## AIMB-501G2の仕様変更のお知らせ

このたび、産業用マザーボード AIMB-501G2 の生産性向上と製品供給向上を目的とした変更を実施致しますことをご案内申し上げます。

製品型番	製品概要
AIMB-501G2-KSA1E	MicroATX with 2 VGA/LVDS 10 COM/10 USB/DUAL LAN/ H61
AIMB-501G2-KSA2E	MicroATX with VGA//DVI/LVDS 10 COM/10 USB/DUAL LAN/ H61

### 外觀相違 I (図):

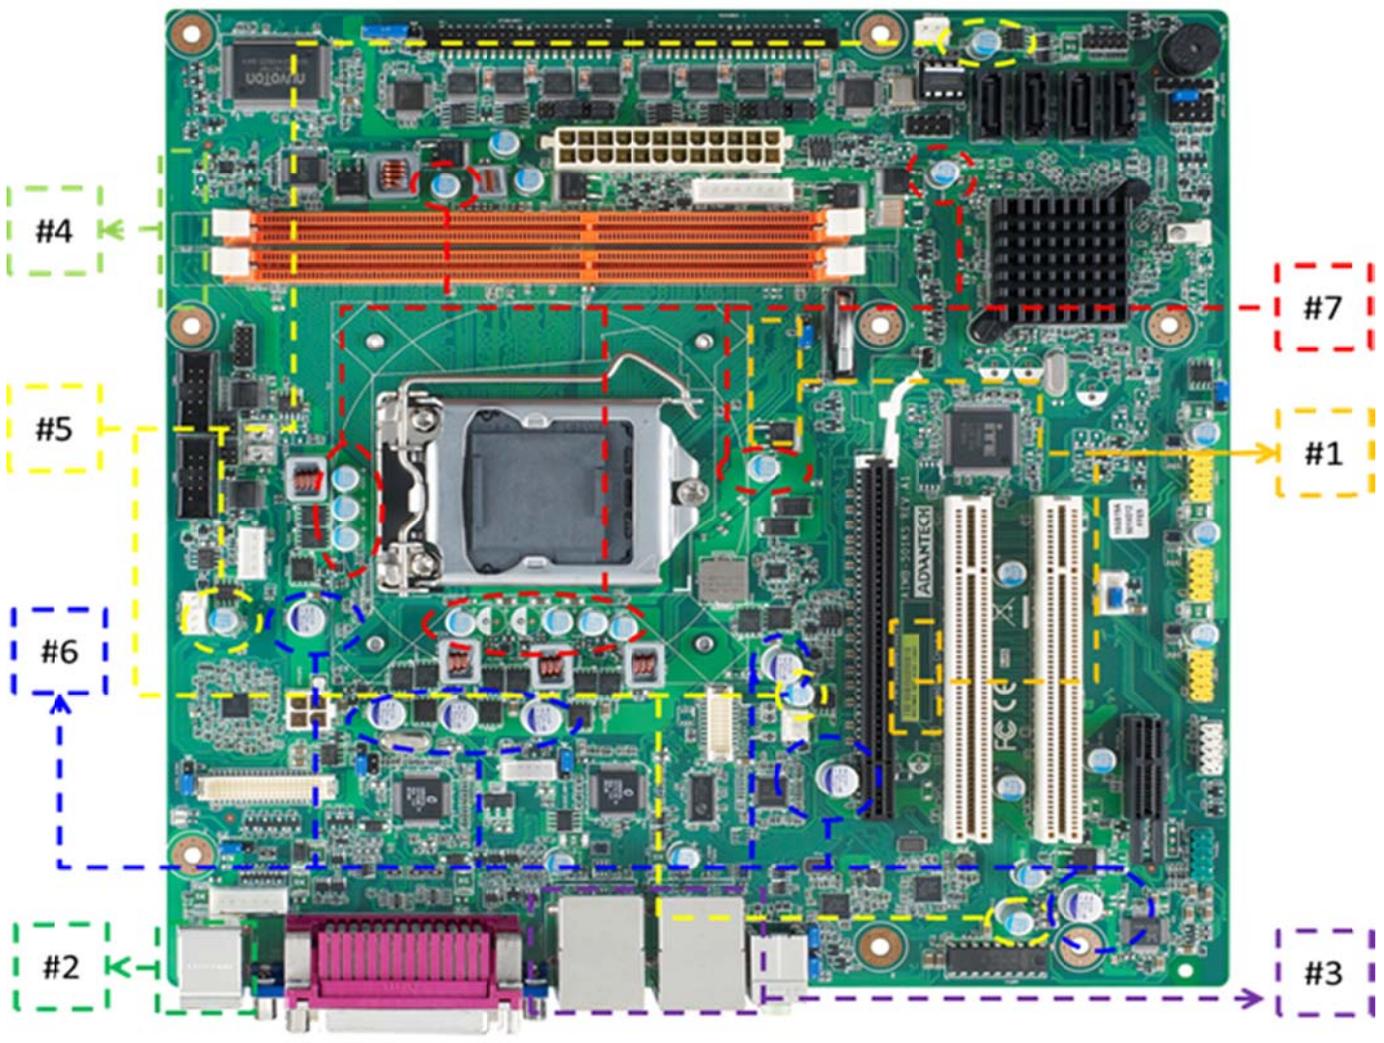
項目	変更点	外観相違 有無	内容
1	PCB にセコンド品の追加・適用	無	➤ AIMB-501 A1: 19A7501000-01 ➤ AIMB-501 A2: 19A7050110-02 ⇒ シルクスクリーンはオリジナル PCB と同一
2	SUSIAccess Pro & CD の配布を 停止	有	下記付属品の削除: - 968EMLSAP2 x 1 - 2066050100 x 1 (Note)
3	シリアル番号 & モデル名 表記ラベルの変更	有	シリアル番号 & モデル名表記は1つのラベルで 表記。 外観相違 II(表) 1 を参照
4	MAC アドレスラベルの変更	有	外観相違 II(表) 2 を参照
5	コンデンサ供給ベンダーの追加	有	外観相違 II(表) 3/4/5 を参照
